山西医科大学第一医院交城分院  
使用 II 类医用射线装置项目  
环境影响报告表

(报批本)

**《山西医科大学第一医院交城分院使用 II 类医用射线装置项目环境影响报告表》技术审查意见修改说明**

附图 4-1 项目评价范围图

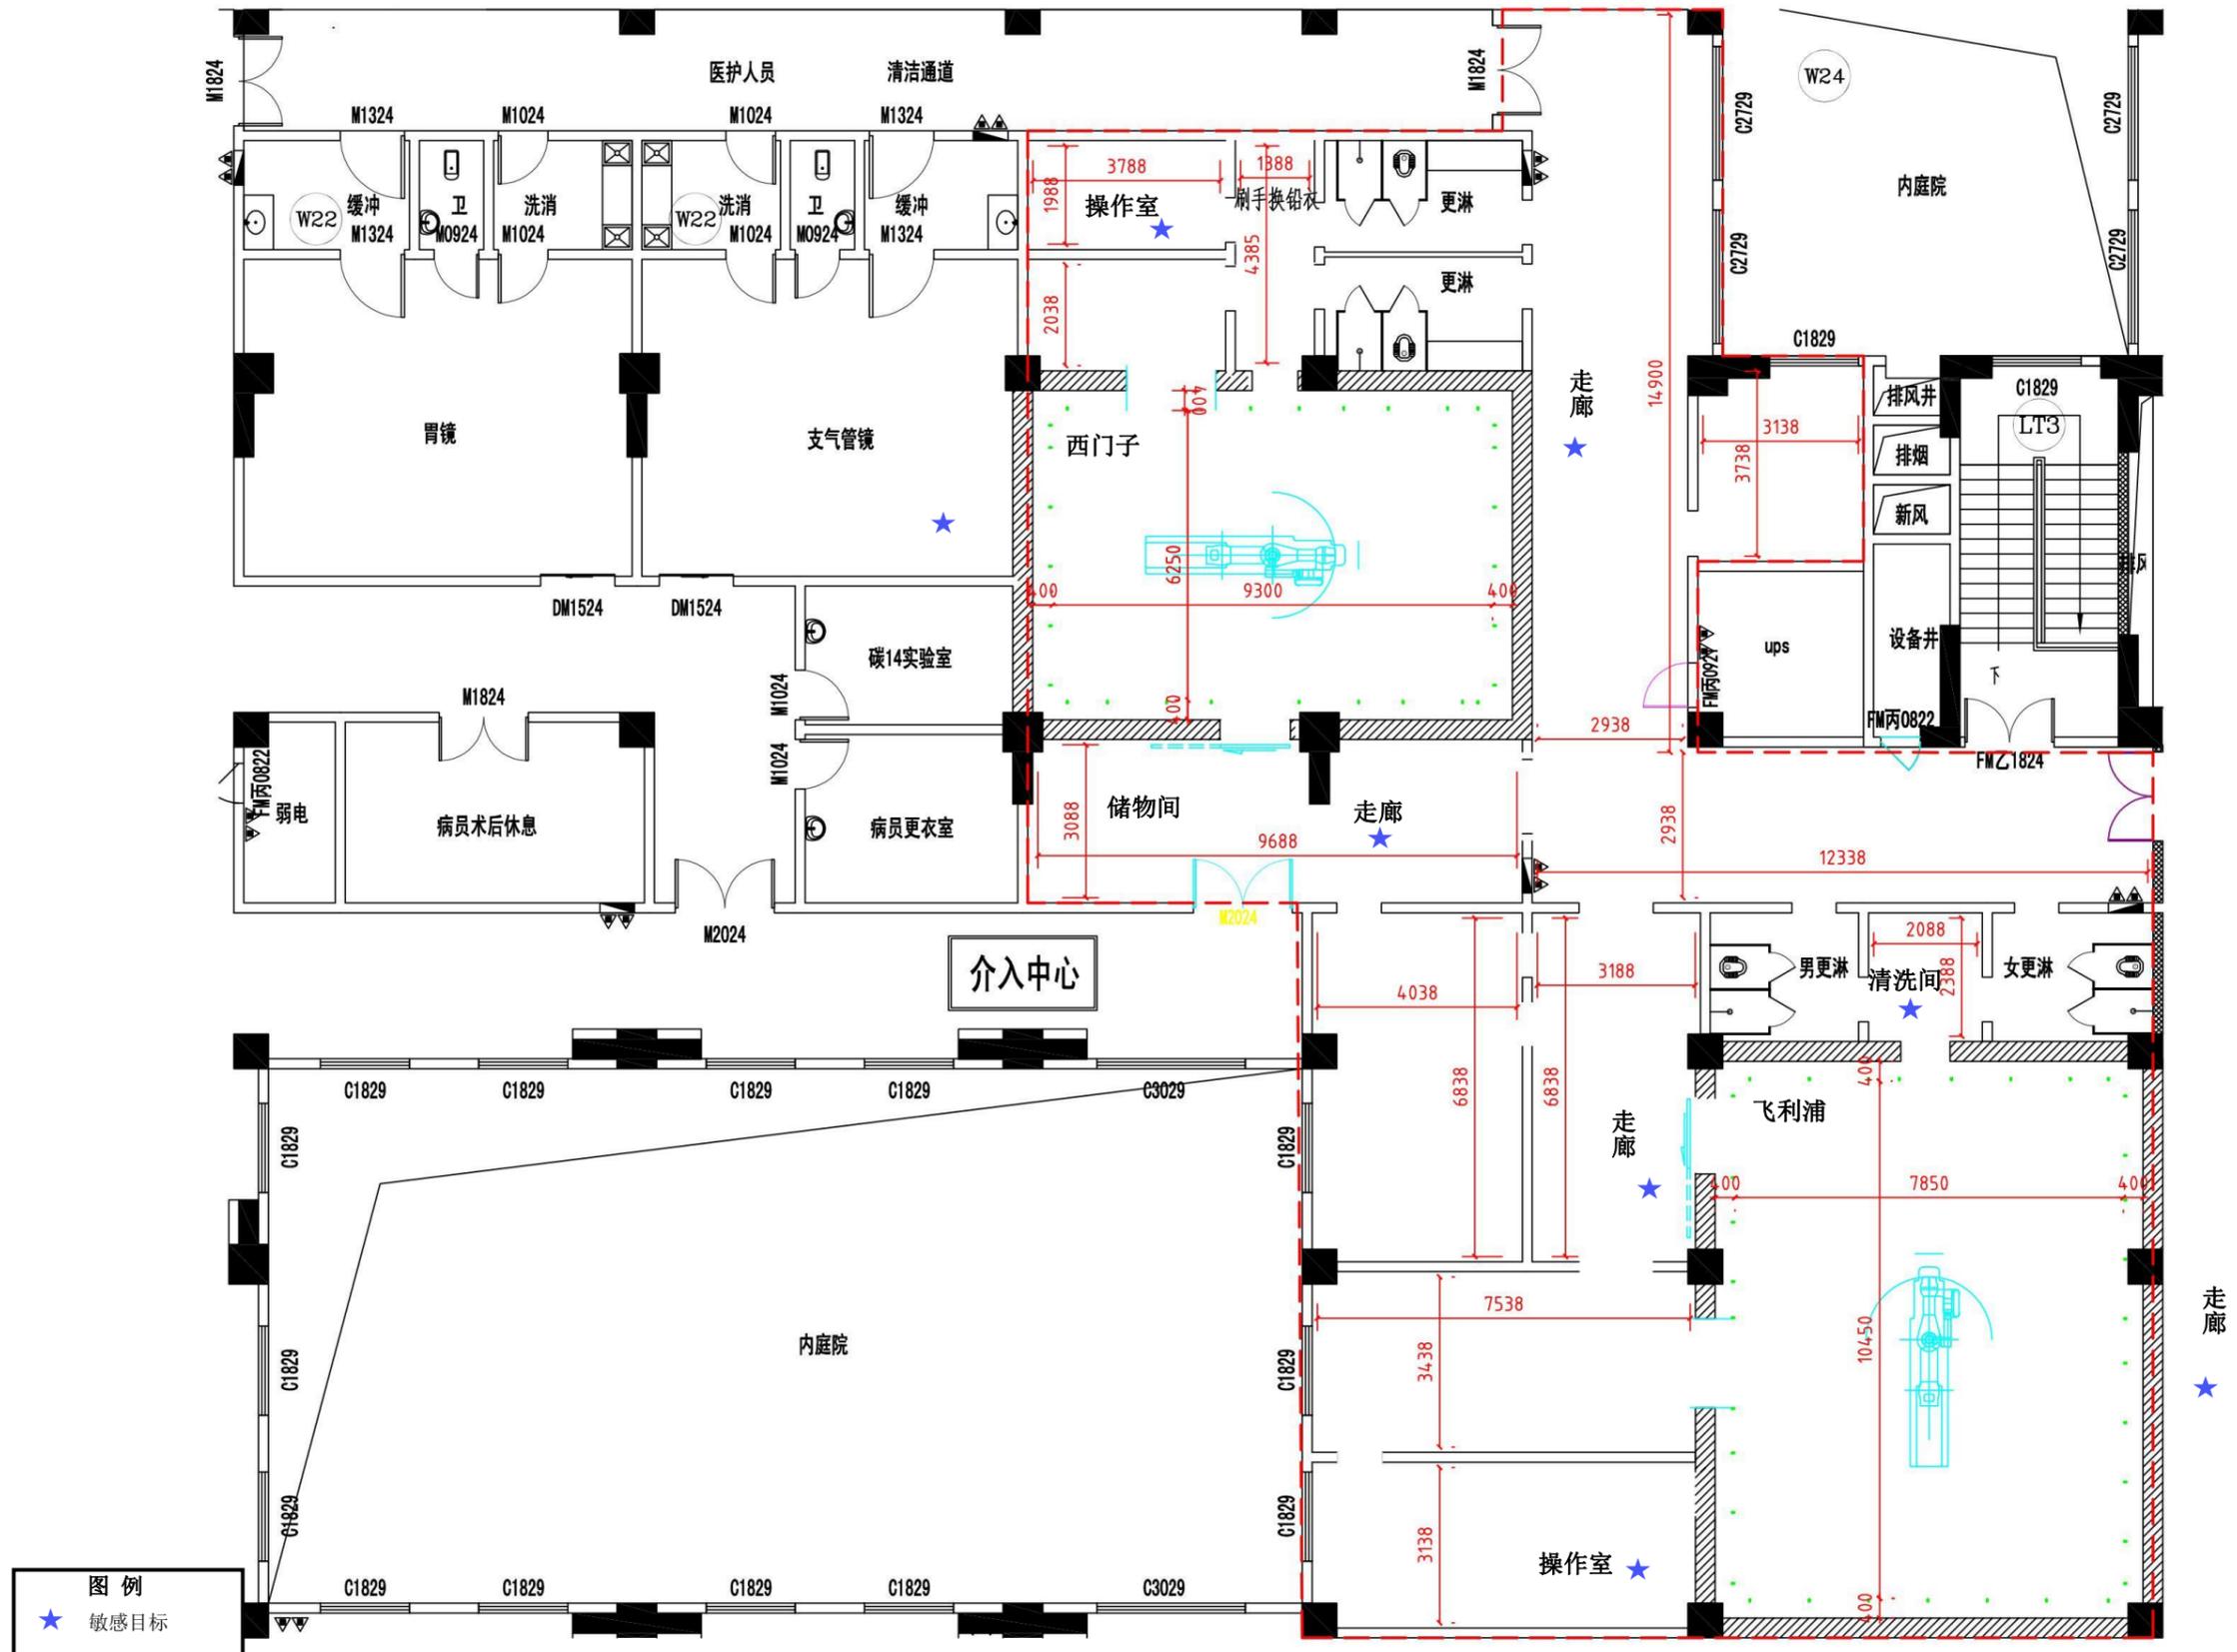
2、细化本次环评的 II 类射线装置的安装和使用情况，规范医院总体平面布置图、医院 DSA 机房及周边平面示意图等图件，补充机房剖面图、通排风施工图和环评范围图；修改辐射防护分区布置图；核实评价范围内所有环境敏感目标，给出敏感点布置图。

序号	专家意见	修改说明
1	补充依托项目环境管理相关情况，详细说明建设单位现有核技术利用情况。	补充了依托项目环境管理相关情况（F2），详细说明了建设单位现有核技术利用情况（P2）。
2	细化本次环评的 II 类射线装置的安装和使用情况，规范医院总体平面布置图、医院 DSA 机房及周边平面示意图等图件，补充机房剖面图、通排风施工图和环评范围图；修改辐射防护分区布置图；核实评价范围内所有环境敏感目标，给出敏感点布置图。	细化了本次环评的 II 类射线装置的安装和使用情况（P3—P4），规范了医院总体平面布置图、医院 DSA 机房及周边平面示意图等图件（详见附图 2、附图 6），补充了机房剖面图、通排风施工图和环评范围图、修改了辐射防护分区布置图（详见附图 7、附图 8、附图 4、附图 9），核对了评价范围内所有环境敏感目标，给出了敏感点布置图（P12、附图 4）。
3	补充环境辐射监测工况及其环境辐射水平内容，分析是否满足环保要求。	补充了环境辐射监测工况及其环境辐射水平内容，分析了能够满足环保要求（F15—P21）。
4	结合项目实际情况，确定环评思路，完善有关环评内容。	结合项目实际情况，确定了环评思路，完善了有关环评内容（详见正文）。
5	核实职业人员工作模式、时间和个人吸收剂量。	核对了职业人员工作模式、时间和个人吸收剂量（P4、P33—P36）。
